关于广东冠城新材料有限公司厂区总平面方案调整的公示

建设项目名称：广东冠城新材料有限公司厂区总平面方案调整

规划总平面图 1:500

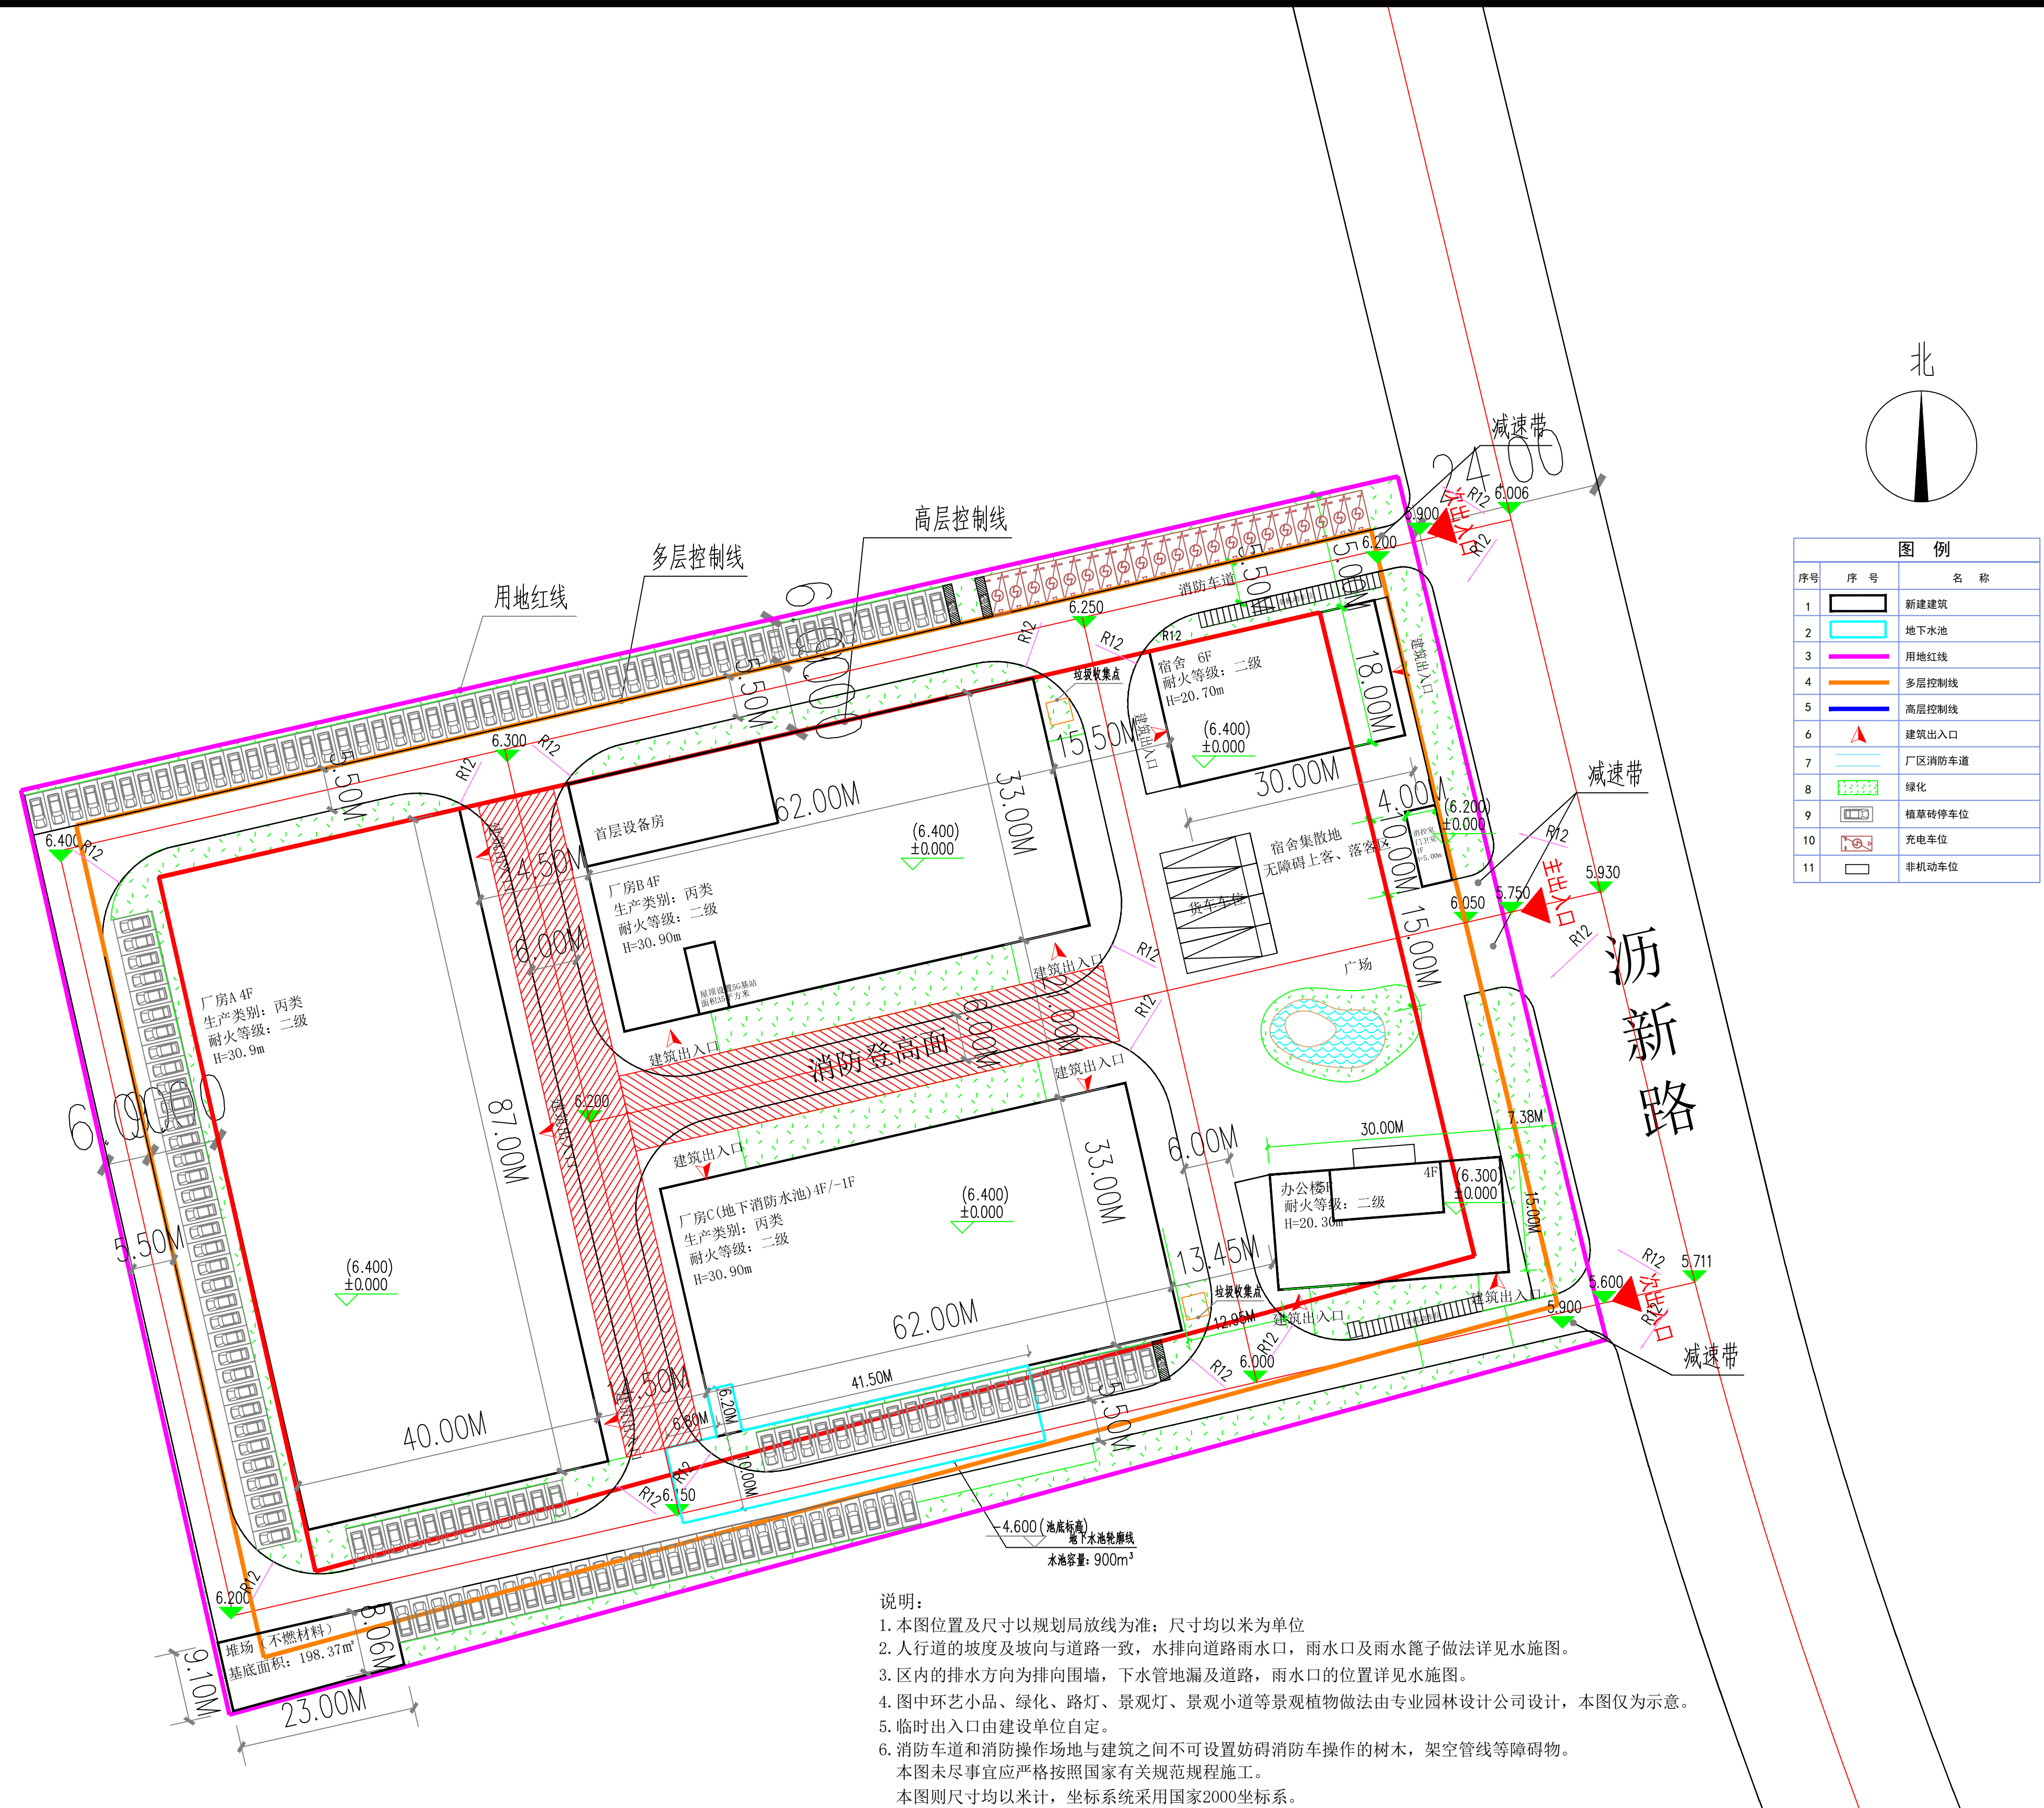
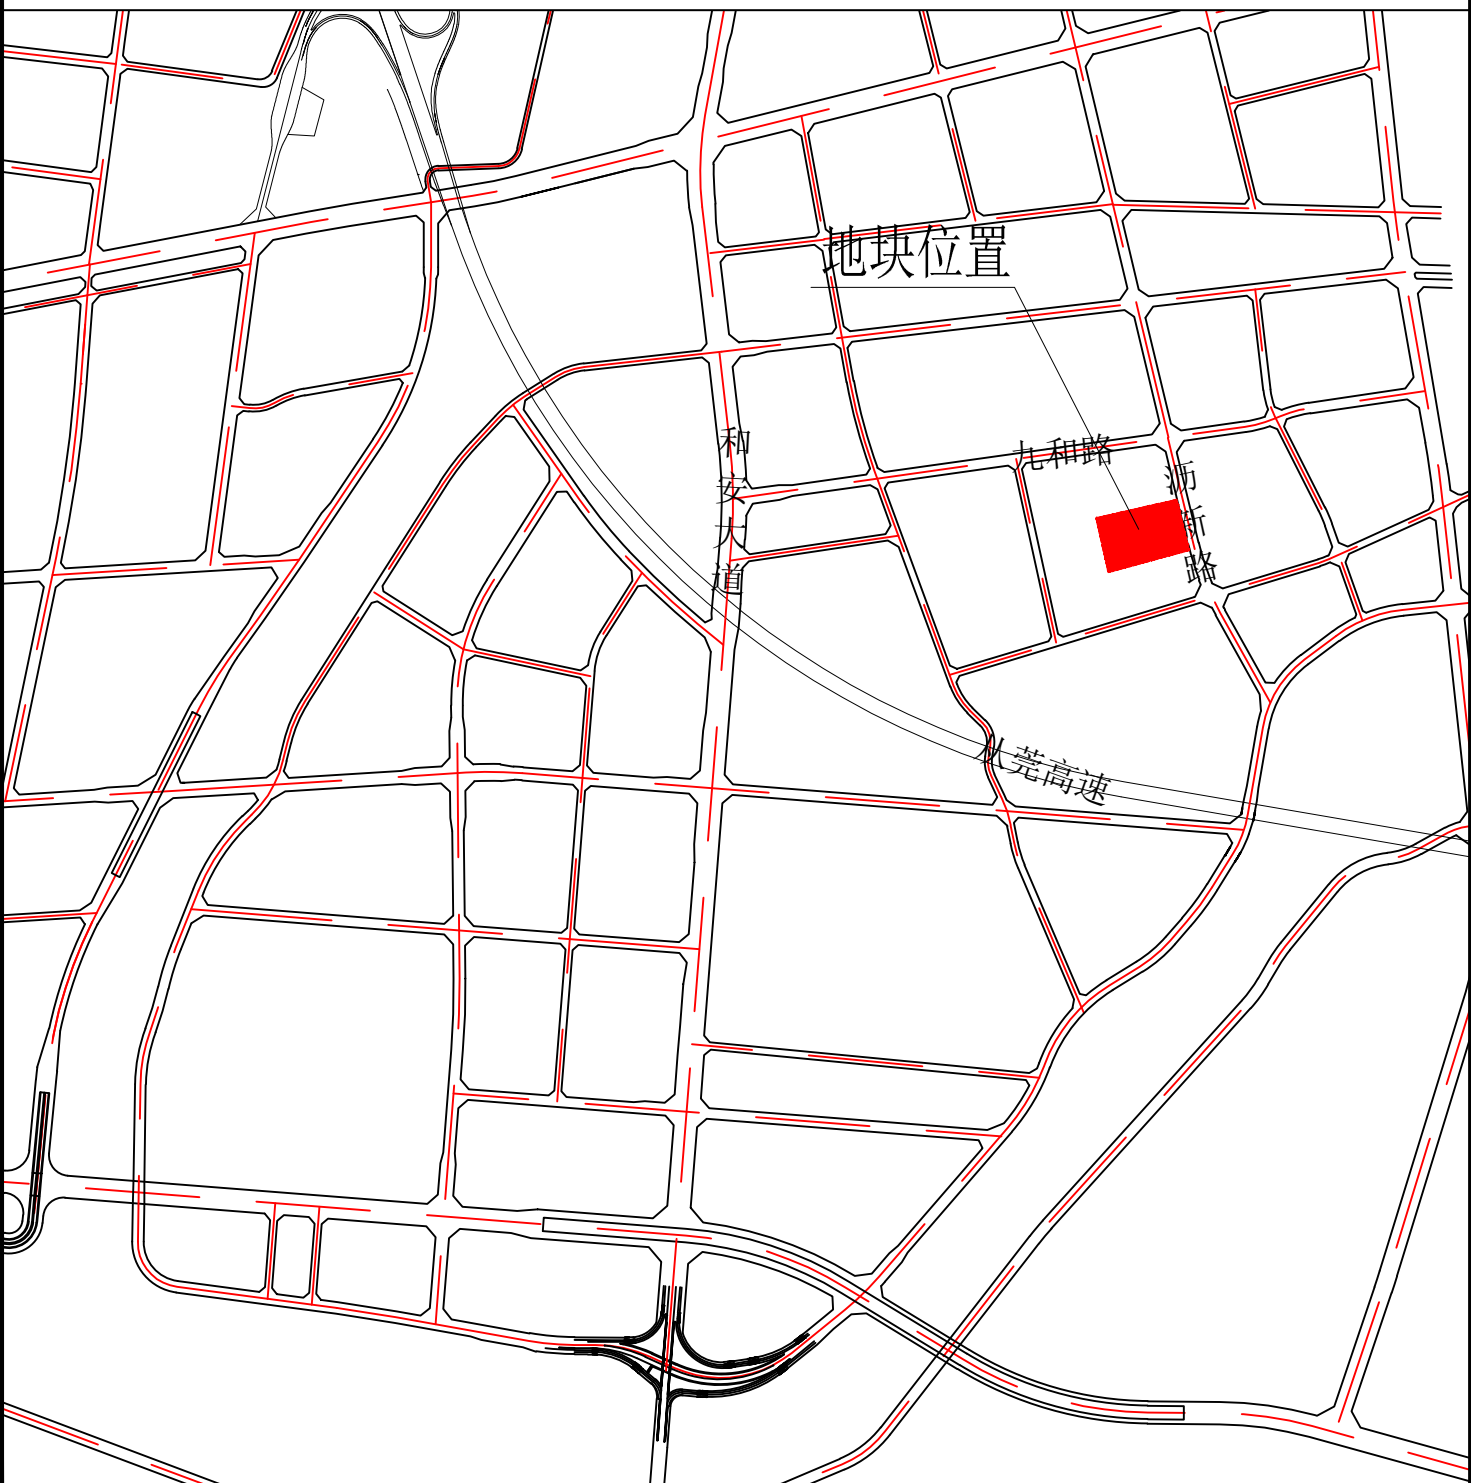
因生产需要，现广东冠城新材料有限公司申请调整总平面方案，调整的主要内容为：

1. 调整厂房A、B、C, 宿舍及办公楼层数;
2. 厂房A与厂房B、C楼间距由15米调整为14.5m;
3. 调整办公楼朝向;

广东冠城新材料有限公司厂区总平面方案（调整后）主要内容为：该项目由3栋4层厂房、1栋5层办公楼、6栋6层宿舍楼、1栋1层门卫室（消防室）、一个堆场和地下消防水池及一个垃圾收集点组成，主要经济技术指标如下：总用地面积22000平方米，总建筑面积37060.81平方米，计算容积率建筑面积44118.00平方米，不计容积率建筑面积514.81平方米，建筑占地面积8800.37平方米，建筑系数40%，绿地率15.58%，容积率2.0，配套设施占地面积为1030平方米，占项目总用地面积4.68%，配套设施建筑面积5558平方米，占项目总建筑面积14.99%，机动车停车位172个，非机动车停车位70个。厂房生产的火灾危险性分类为丙类，耐火等级为二级。
